電源開発株式会社
大間原子力発電所

原子炉建屋基礎地盤の安定性検討
(比較検討)

平成16年12月
原子力発電安全審査課

図-4.1 解析用要素分割図 (Y-Y' 断面)
(燃料補助建屋を付加したモデルによる検討)

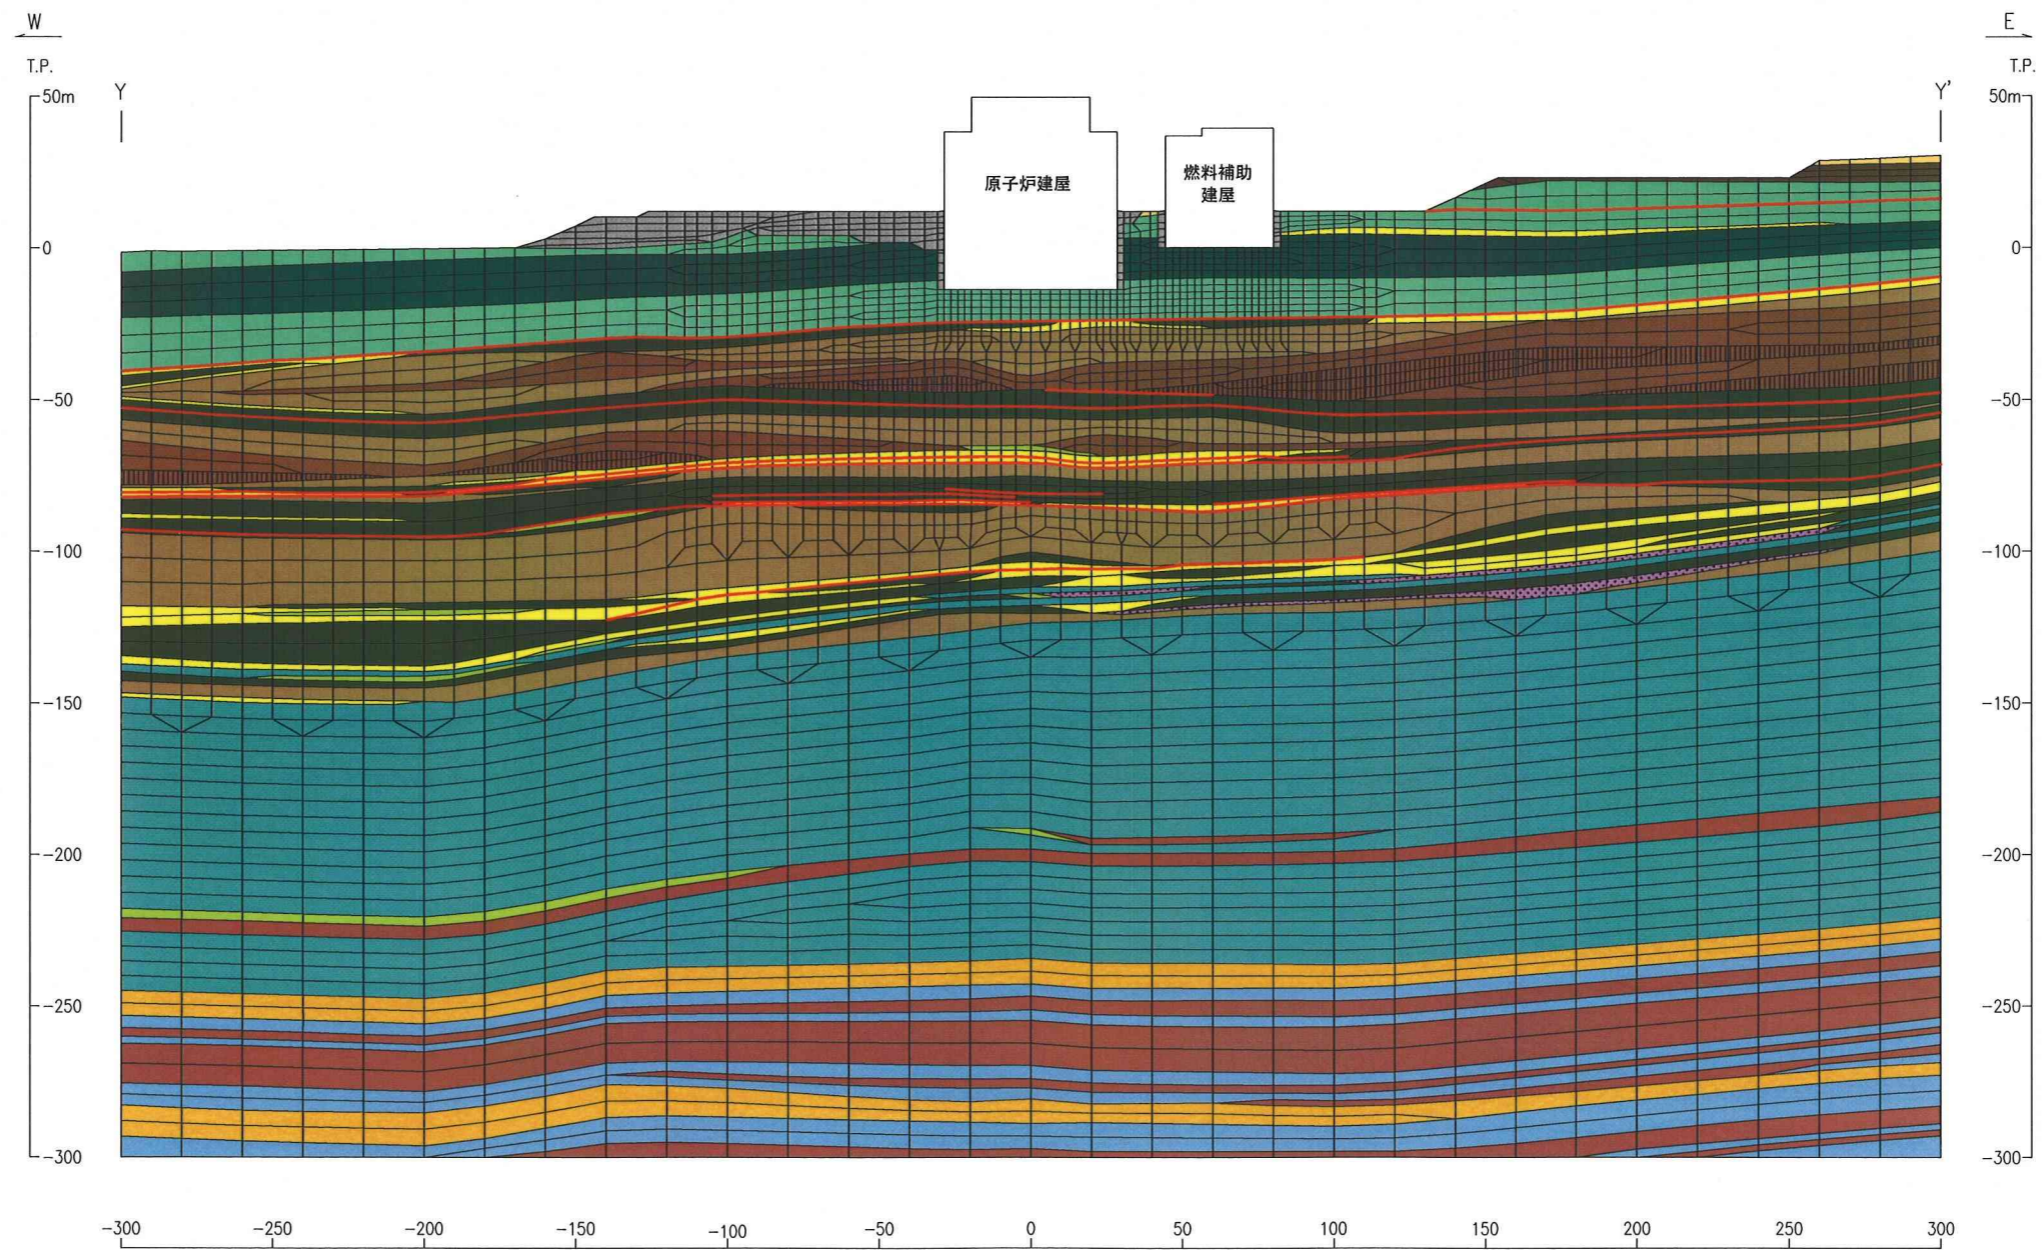
燃料補助建屋のモデルは、多質点系モデルから有限要素モデルに変換することにより作成している。燃料補助建屋を付加したY-Y'断面のFEM解析用要素分割図を図-4.1に示す。

図-5.1 水平動及び上下動の加速度時刻歴

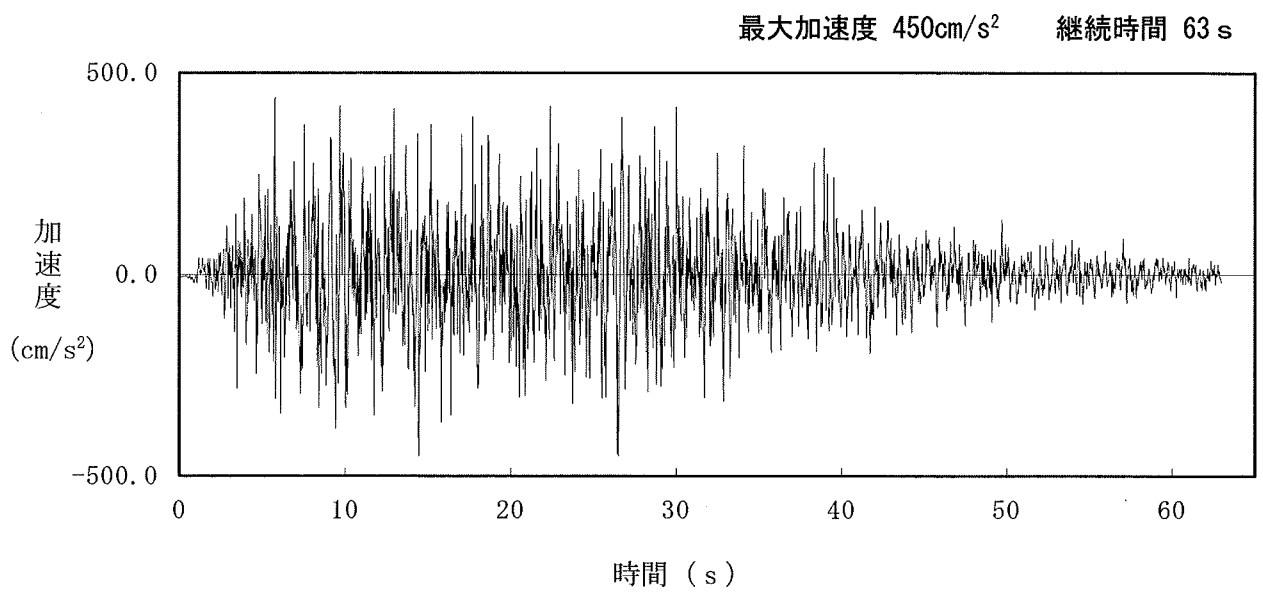
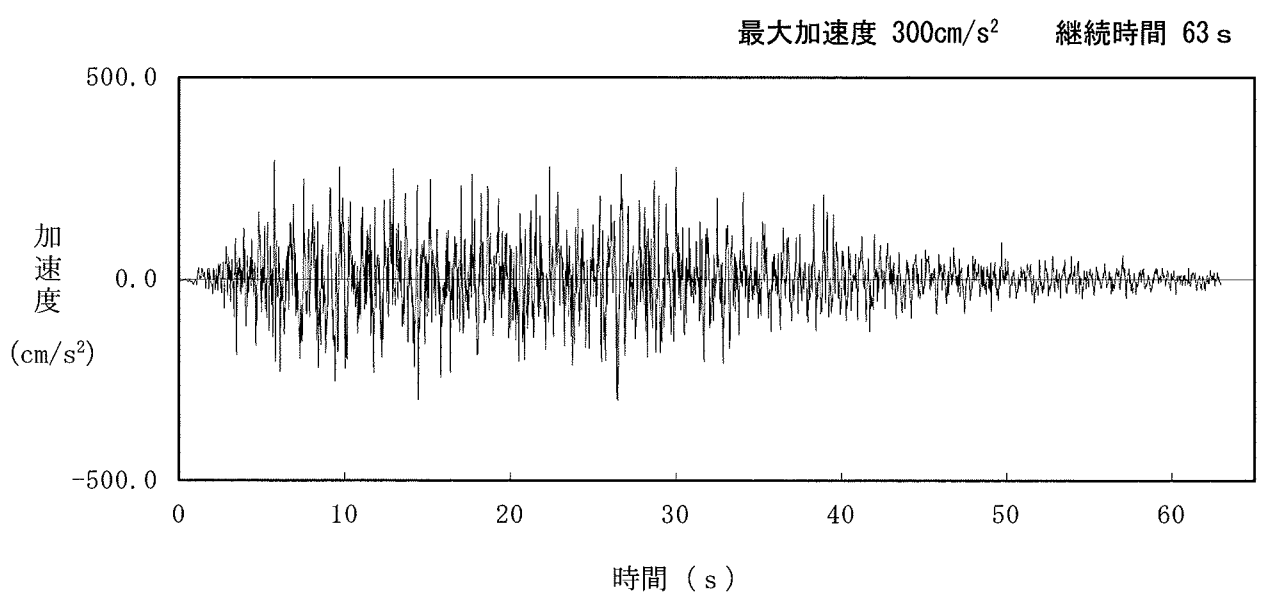
基本検討と同様に炉心直交2断面（X-X'断面，Y-Y'断面）について、水平動と上下動を同時入力した動的FEM解析（動的上下動を考慮した動的FEM解析）を行っている。水平方向の地震力としては、基本検討と同様に図-5.1(1)に示す基準地震動 S_2 を炉心位置において、一次元応答解析により入力基盤面（T.P. -300m）まで引戻した地震波を入力している。また、鉛直方向の地震力としては、図-5.1(2)に示す基準地震動 S_2 の $2/3$ を炉心位置において、一次元応答解析により入力基盤面（T.P. -300m）まで引戻した地震波を入力している。
